# 女川原子力発電所2号炉 確率論的リスク評価(地震PRA)について (審査会合での指摘事項に対する回答)

平成30年6月7日  
東北電力株式会社

# 指摘事項No.1

# 指摘事項No.2(1/2)

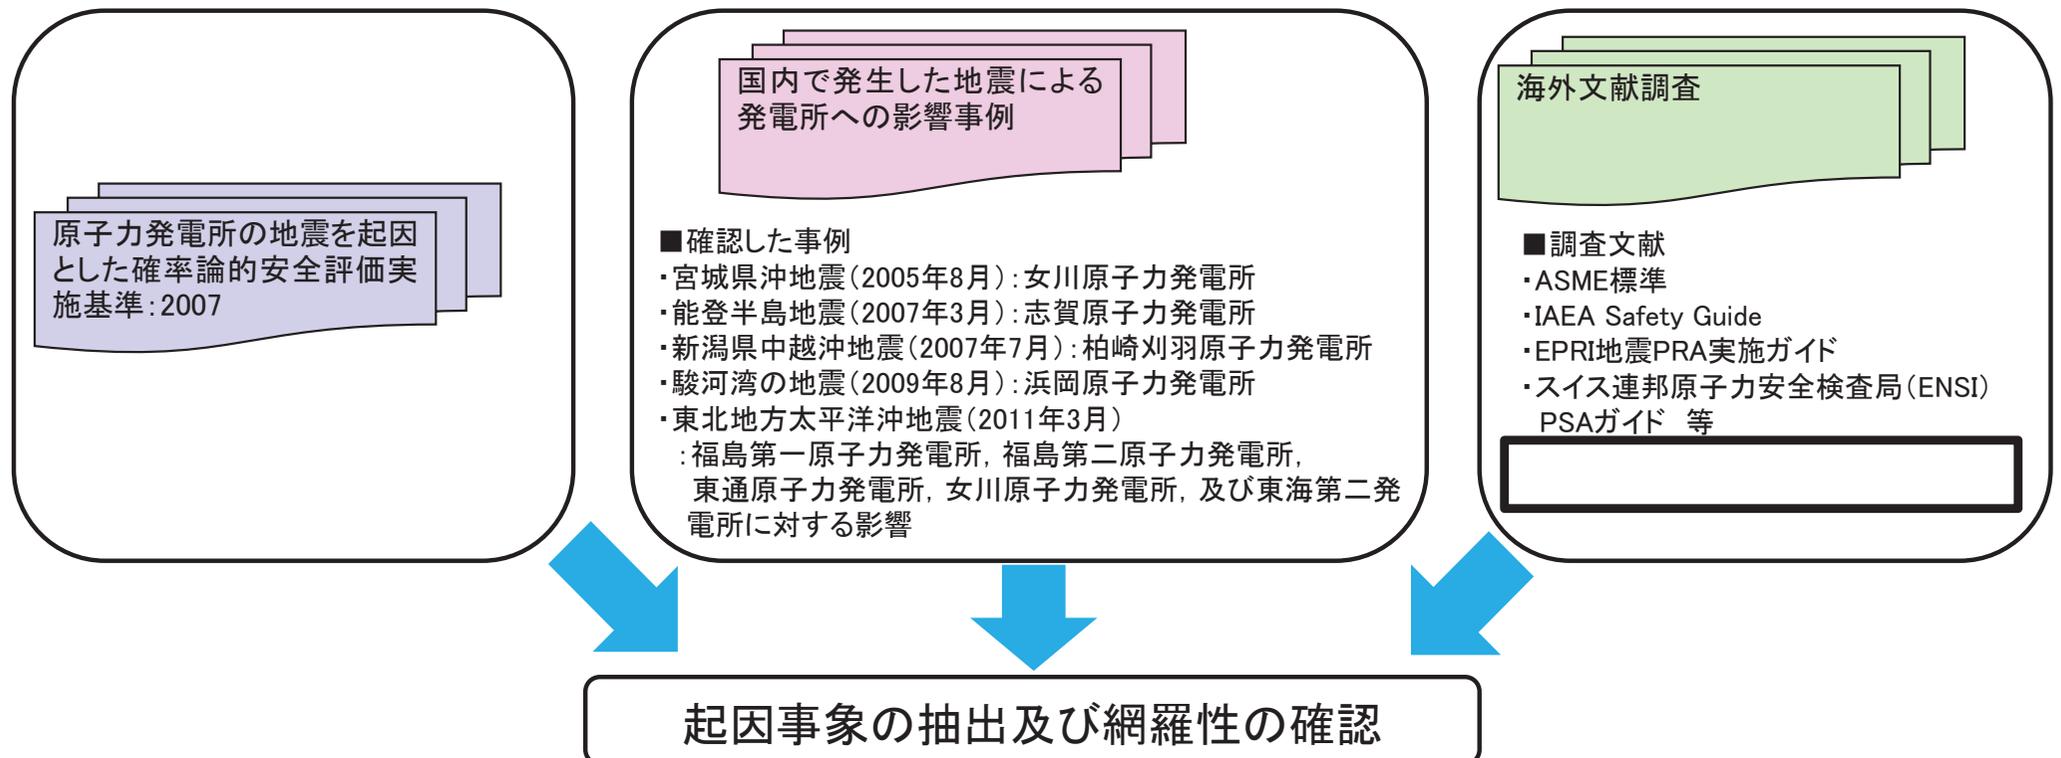
- ・ 起因果象の抽出について、網羅性及びスクリーニングの考え方を説明すること

- ・ 起因果象の抽出の網羅性については、「原子力発電所の地震を起因とした確率論的安全評価実施基準:2007」で挙げられている事象を考慮したほか、国内で発生した地震による発電所への影響事例の調査及び海外文献調査を実施することで、網羅性を確認した起因果象を抽出した。
- ・ 抽出した起因果象のスクリーニングについては、これまでに決定論的に評価されている情報または運用面での対策・対応に関する情報に基づき判断している
